改善箇所説明図

改善の内容

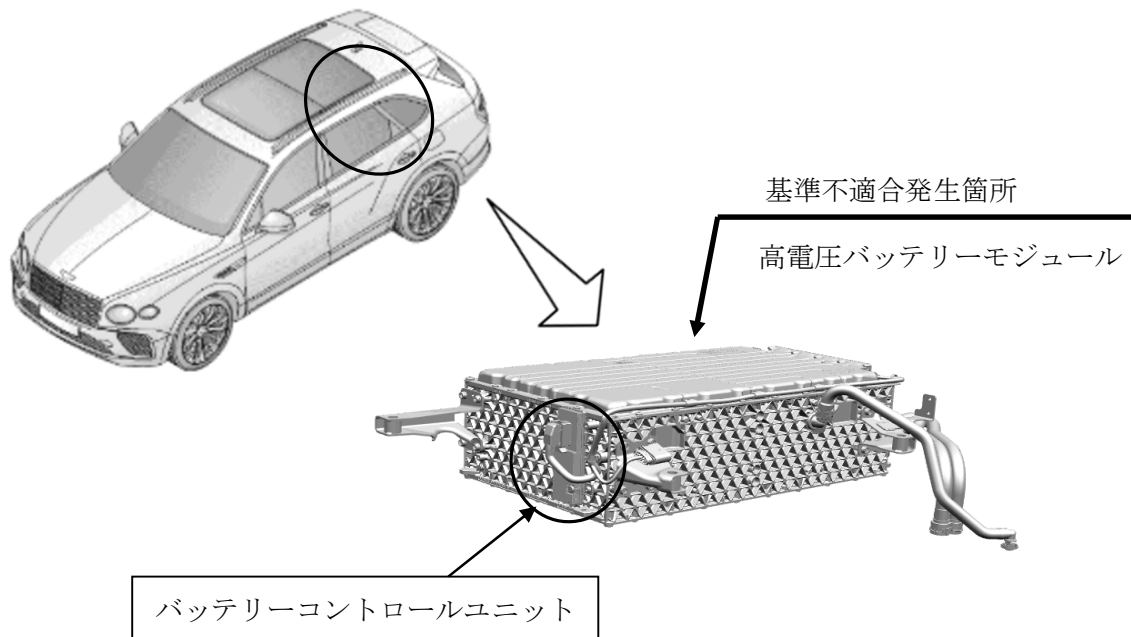
注： は、プログラムを更新する部品を示す。

高電圧バッテリーモジュールにおいて、製造工程が不適切なため、使用過程で重要な技術パラメータに偏差が生じることがある。そのため、高電圧バッテリーの充電時に当該モジュールが過熱し、最悪の場合、火災に至るおそれがある。

全車両、バッテリーコントロールユニットを、車両自己診断機能を備えた対策プログラムに書き換える。なお、当該対策プログラムにより高電圧バッテリーモジュールの異常が確認された場合は、高電圧バッテリーの点検を行い、必要に応じてバッテリーモジュールを良品と交換する。

識別：ボンネット内側プレナムカバーのエアグリル下部に青色のペイントを塗布する。
